Věc: Vysvětlení Zadávací dokumentace II. a prodloužení lhůty pro podání nabídek v souladu s § 98 zákona č. 134/2016 Sb., o zadávání veřejných zakázek, ve znění pozdějších předpisů (dále jen „ZZVZ“)

Název veřejné zakázky: „**Klikatá, Praha 5, č. akce 1003**“

Systémové číslo v NEN: N006/20/V00020283

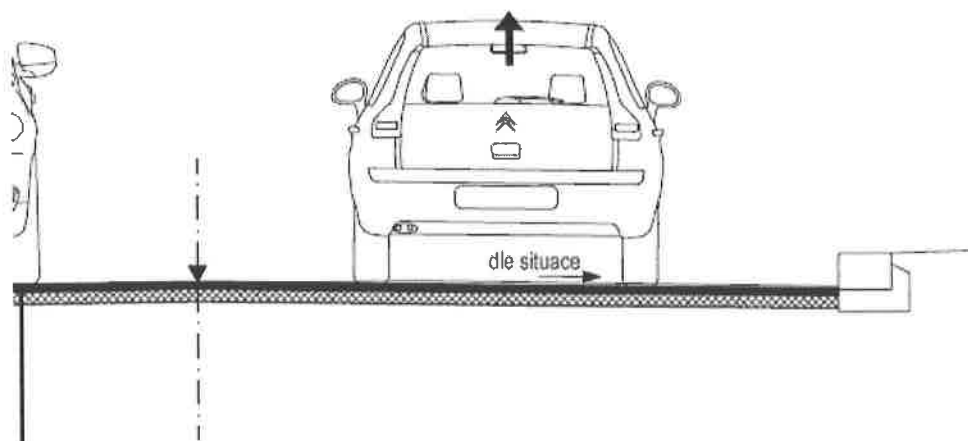
V předaném vzorovém řezu je uvedeno frézování v tl. 100 mm, ve výkazu výměr 120 mm.
Dotaz: v jaké tloušťce má být provedeno frézování? Platí VV nebo vzorový řez?

Vzorový řez je platný v tl. 100 mm - nová obrusná a ložní vrstva. Ve výkazu výměr je uvedena tl. 120 mm z důvodu koordinovaných akcí v této lokalitě a možné nutnosti vyrovnání nerovností z akcí jiných investorů.
